a	Änderungen gem. Erwidern Stellungnahmen im PG-Verfahren (blau)	31.01.20	Wirbel	
Index	Änderung	Datum	Name	Freigabe
Betriebsleiter	Planfeststellungsbehörde	Zg.-Nr. <b>Nd_PG001a</b>		
gezeichnet im Original Boisserée		Prüfingenieur		
Datum	Unterschrift	Datum	Unterschrift	
Freigabevermerke - BVG Projektleitung		Freigabevermerke - Planer		
Einverstanden	Zur Ausführung freigegeben	Übereinstimmung mit der Ausführungsplanung geprüft		Übereinstimmung mit der Ausführungsplanung geprüft
gezeichnet im Original 27.08.2020	J. Hagen Projektlgt.	Datum	Projektltg.	Datum
Datum	Projektlgt.	Datum	Objektplaner	Datum
Datum	Tragwerksplaner

**BERLINER VERKEHRSBETRIEBE (BVG)**  
Anstalt des öffentlichen Rechts  
Bereich Fahrwege  
Bautechnische Anlagen U-Bahn

Zg.-Nr. Nd_PG001a	Planungsphase	Plangenehmigung	OP
Dateiname Nd_PG001-PG007_200131.dwg	Projekt	U-Bahnhof Neu-Westend (Nd) barrierefreier Ausbau (Einbau Aufzug)	
Maßstab 1:250	Bauteil	Lageplan Grundriss Straßenebene / Standortvarianten	
Blattgröße 1015 x 420 mm			
Projektnr. A27339			
Bauwerksb. 135-01	Bauwerksnr. A 55	Tech. Platz: WUB-Nd-BHF	Örtlichkeit: Neu-Westend
			Linie U2 Strecke MAE

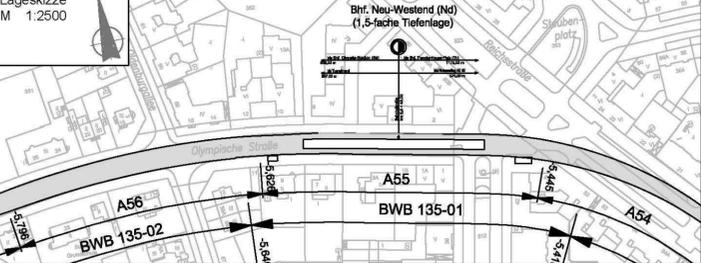
Darstellung Verkehrsführung und Lichtsignalanlage Variante 2 vorbehaltlich der LSA-Planung.  
Ursprünglicher Planverfasser der Zg.-Nr. Nd\_PG001 vom 31.01.2019 ist Büro AAK Architekten am Kaiserdamm GmbH.
